東通原子力発電所1号炉審査資料	
資料番号	A1-CA-0132(改2)
提出年月日	2024年1月29日

# 東通原子力発電所 津波の評価について (コメント回答)

2024年1月29日  
東北電力株式会社

## 審査会合におけるコメント

【特性化モデル設定の基本方針(第1193回審査会合での説明内容)(詳細は, p.153~157)】

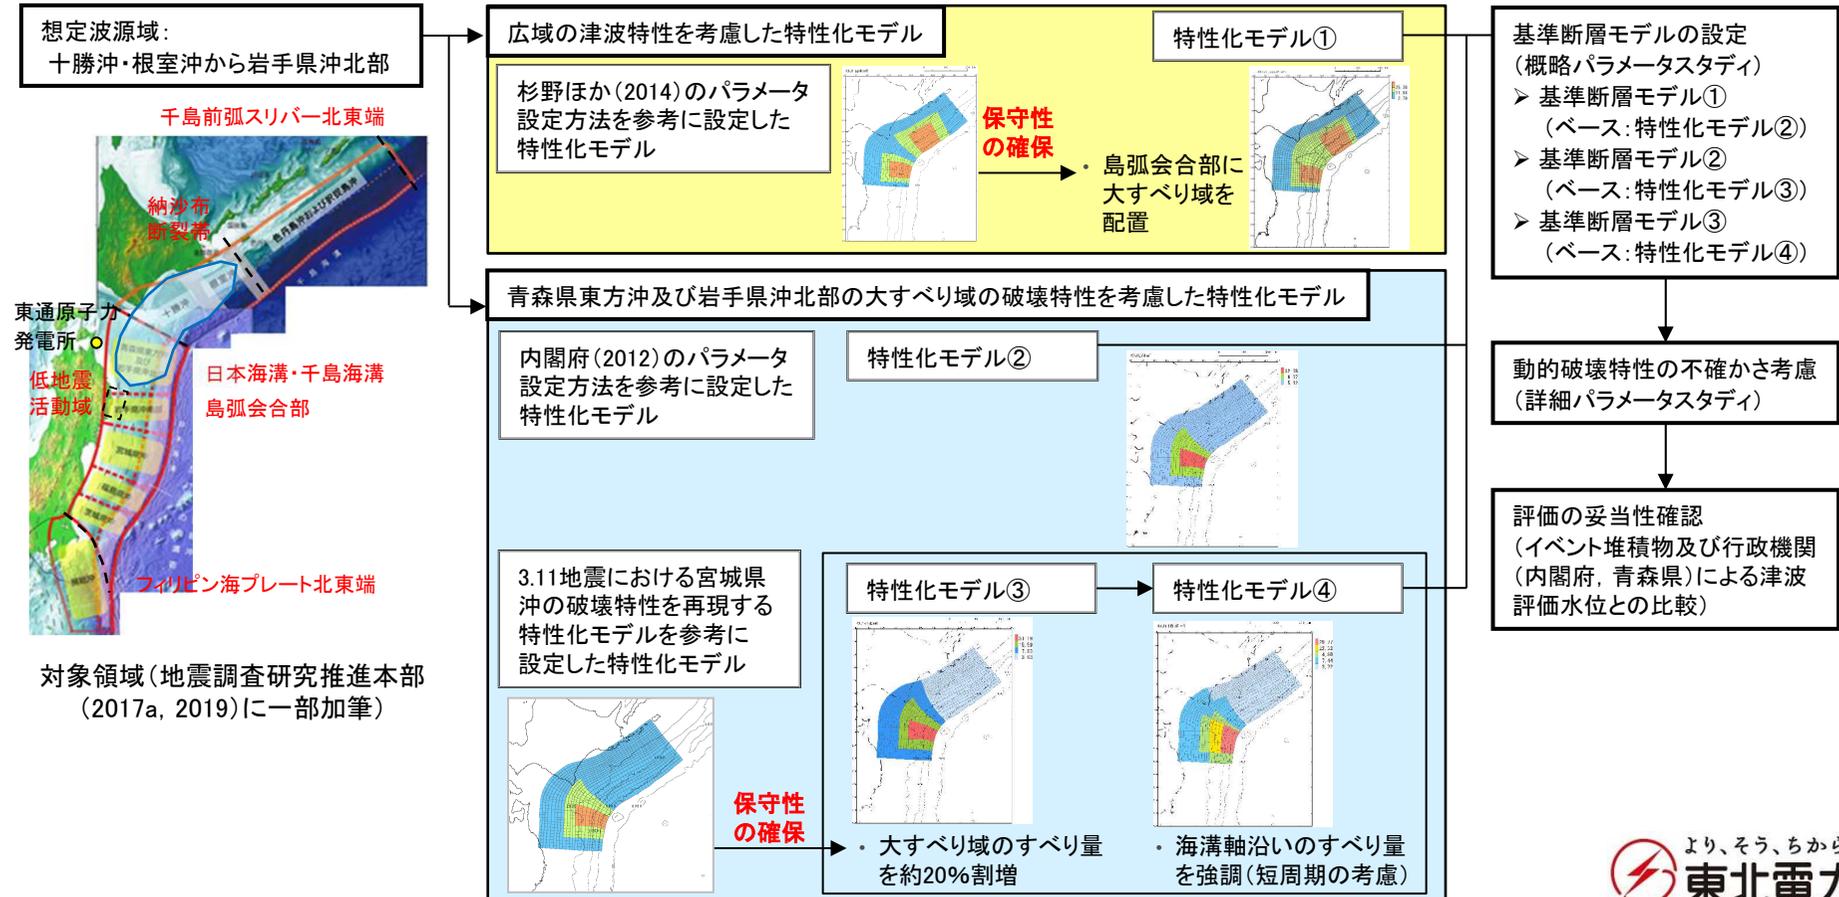
No.	コメント時期	コメント内容
S233	2023年10月6日 第1193回審査会合	地震に起因する津波と地震以外に起因する津波の組合せ評価の対象とする津波の選定プロセスにおいて、日高舟状海盆の海底地すべりと下北太平洋側大陸棚外縁の海底地すべりの地形的特徴の違いを整理すること。
S234	2023年10月6日 第1193回審査会合	十勝沖・根室沖から岩手県沖北部の連動型地震に起因する津波の評価で設定した特性化モデル及び基準断層モデルについて、各モデルの特徴が分かる名称に変更すること。
S235	2023年10月6日 第1193回審査会合	組合せ津波の決定ケースについて、防波堤有無の各条件で代表ケースを検討した上で、どのケースを決定ケースに選定したのか考え方が分かるように記載の充実を図ること。

(知見 i) 地震特性を再現するモデルと津波特性を再現するモデルは異なり, 両モデルの差を埋めるのは, 今後検討すべき課題である(杉野ほか(2013))  
 次の2つのモデルを基本として設定する。

- ・津波特性の観点: 広域の津波特性(沿岸部の痕跡高)を考慮した特性化モデル
- ・地震特性の観点: 青森県東方沖及び岩手県沖北部の大すべり域(アスペリティ, 固着等)の破壊特性を考慮した特性化モデル

(知見 ii) 沿岸の津波高さに影響を及ぼしたのは, 正対する海域で生じた大きなすべり領域である(Satake et al.(2013), 杉野ほか(2013))

青森県東方沖及び岩手県沖北部の大すべり域は, 発電所の津波高さに与える影響が大きいことを踏まえ, 大すべり域のすべり量, すべり領域について保守性を確保する(科学的想像力の発揮)。
